**ФЛАНЦЫ ПЛАСТМАССОВЫЕ НА ТРИ  
НАТЯЖНЫХ КОЛЬЦА**

**ГОСТ  
24186—80**

Изменение № 2 ГОСТ 24186—80 Фланцы пластмассовые на три натяжных кольца. Конструкция и основные размеры

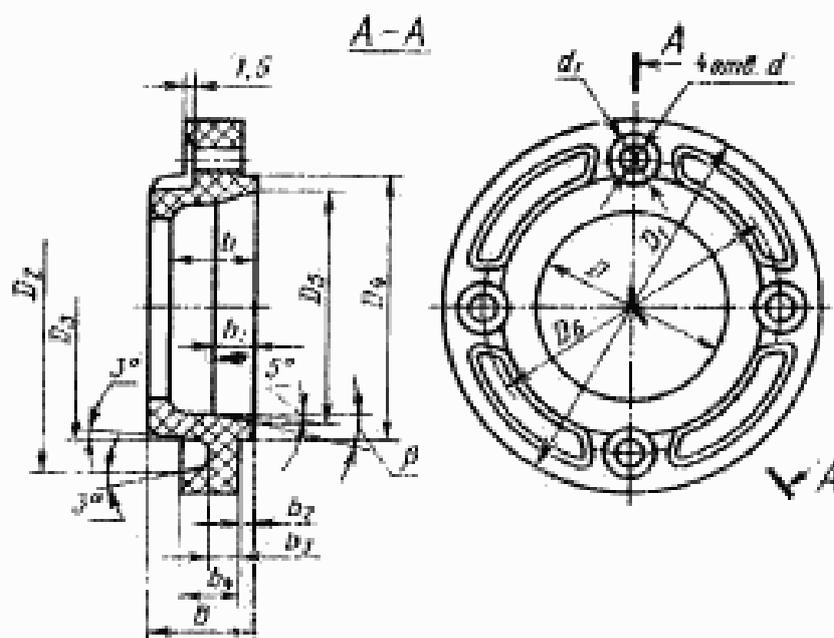
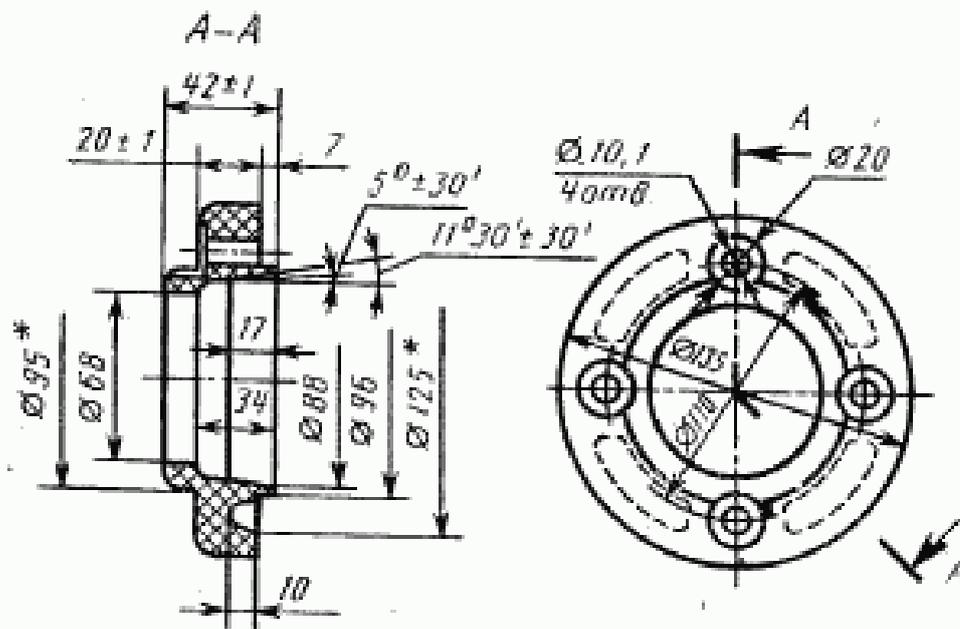
Пункт 2 изложить в новой редакции: «2. Конструкция и основные размеры фланцев должны соответствовать чертежу»;  
чертеж заменять новым.

таблицу исключить.
